## 2. S-Bahn-Stammstrecke München

### 11. Planänderung

(Verlegung Baustellenausfahrt Arnulfstraße)

### Schalltechnische Stellungnahme

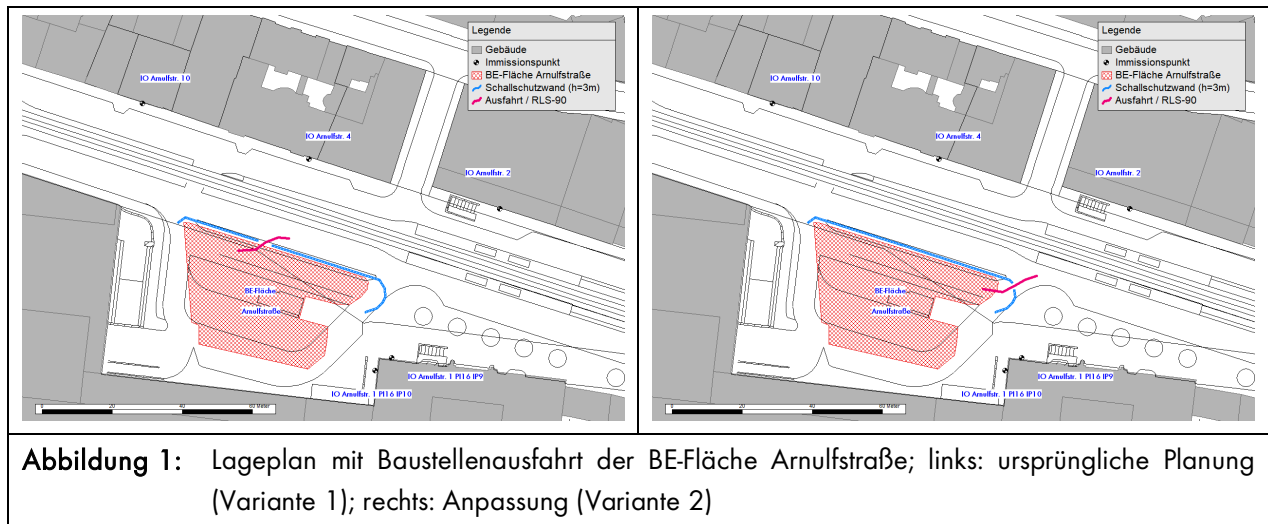
In der vorliegenden Untersuchung werden die beiden Varianten der Baustellenausfahrt miteinander verglichen. Die folgende Abbildung zeigt Lagepläne mit der ursprünglichen Planung (mittige Baustellenausfahrt) und der Anpassung (östlich verlegte Baustellenausfahrt).

Für beide Baustellenausfahrtsvarianten wurden jeweils 106 Lkw tags und 22 Lkw nachts (Emissionspegel  $L_{m,E}$  von 55,0/48,8 dB(A) Tag/Nacht einschließlich Impulszuschlag) nach RLS-90 angesetzt. Dies entspricht dem Emissionsansatz der Planfeststellung (vgl. Erläuterungsbericht Ergänzende Schalltechnische Untersuchung zum Baulärm Planfeststellungsabschnitt 1 – Anlage 19.5.1A). Eine Erhöhung des Baustellenverkehrs ist durch die vorliegende Änderung nicht vorgesehen.

Die Geräuschimmissionen liegen bei beiden Ausfahrtsituationen um mehr als 10 dB(A) unter den prognostizierten Baulärmpegeln. Damit ist der Lärmbeitrag der Ausfahrt unerheblich und die geänderte Ausfahrt von der BE-Arnulfstraße ist aus Sicht des Schallimmissionsschutzes unbedenklich.
